어린이보호구역 지정 검토의견

연번	1	관할구청	성북구청	관할경찰서	종암경찰서																														
시 설 명	고려대(안암병원)어린이집		소재지	성북구 안암로 145																															
어린이보호구역 지정 신청 구간

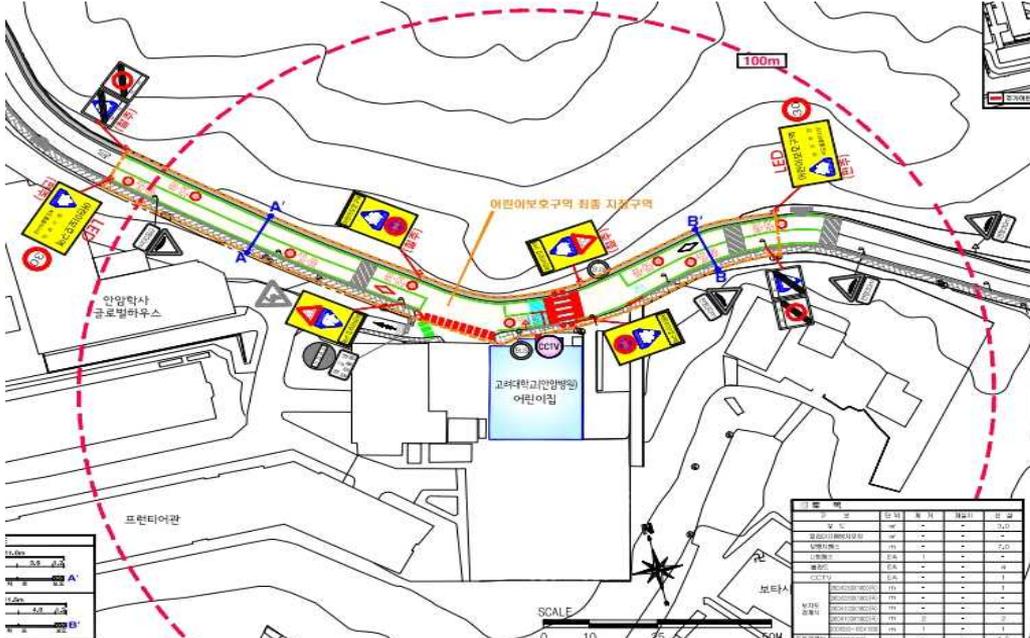
<p>■ 대상지점 주변은 교통량 미비한 북악산로 구간이며, 굽은도로 경사로 정상부임.</p> <p>■ 보차도 구분 되어 있으나 보행 접근은 미비한 상태</p> <p>■ 통학차량 이용 접근형태로 보행 접근 미비</p> <p>■ 어린이보호구역 미지정 상태. 보호구역 위한 시설 부재</p>																																		
현황 및 문제점	<p>■ 대상지점 주변은 교통유발시설 부재로 통과 교통류/보행통행 빈번치 않으나, 어린이들의 안전한 통행 위한 어린이보호구역 지정은 적절한 것으로 판단됨.</p> <p>■ 구간내 차량 주.정차시 굽은도로/경사로 시인성 불량 등 안전사고 위험성 상존하므로 주.정차 금지 안전표지 증설 요망.</p> <p>■ 도면 및 현장 점검 결과 기타 이견 없음.</p>																																		
검토결과	<p>■ 대상지점 주변은 교통유발시설 부재로 통과 교통류/보행통행 빈번치 않으나, 어린이들의 안전한 통행 위한 어린이보호구역 지정은 적절한 것으로 판단됨.</p> <p>■ 구간내 차량 주.정차시 굽은도로/경사로 시인성 불량 등 안전사고 위험성 상존하므로 주.정차 금지 안전표지 증설 요망.</p> <p>■ 도면 및 현장 점검 결과 기타 이견 없음.</p>
